## Antwoorden op reacties n.a.v. Inloopavond Definitief Ontwerp N223 DVF3

Afbeelding 1: Screenshot Definitief Ontwerp

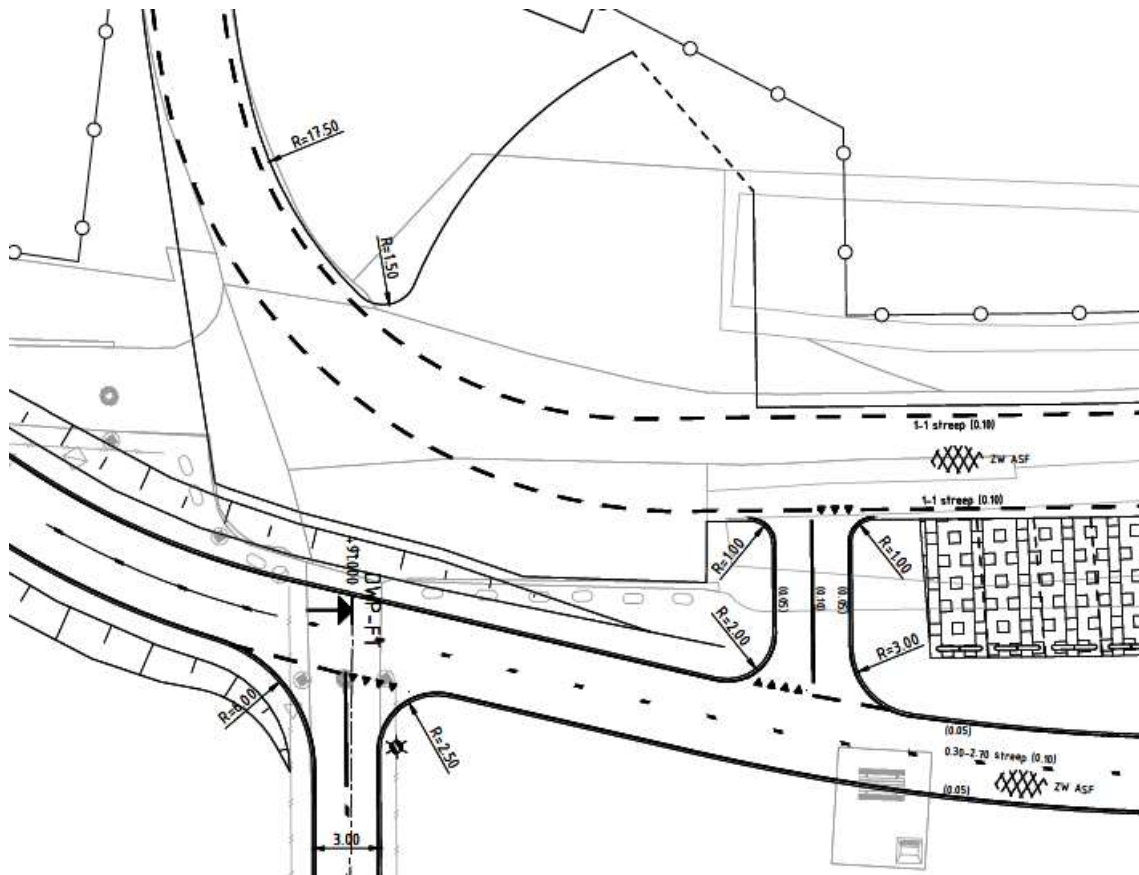
Aan de kop van de Molenlaan hebben bewoners destijds zelf een stukje sloot laten dempen om hier extra meters asfalt te creëren. Dit om de toegang met groot transport mogelijk te maken. Het is nu niet duidelijk dat in de nieuwe situatie (met gescheiden fietspad) er minimaal dezelfde meters asfalt als nu terugkomen op dat punt. Graag zou ik dit nauwkeurig in kaart gebracht bevestigd zien.

Deze uitbuiging ten behoeve van de bereikbaarheid van de Molenlaan wordt teruggebracht, maar enigszins geoptimaliseerd. Een kleine hoek asfalt is niet noodzakelijk gebleken vanuit rijcurve simulaties.
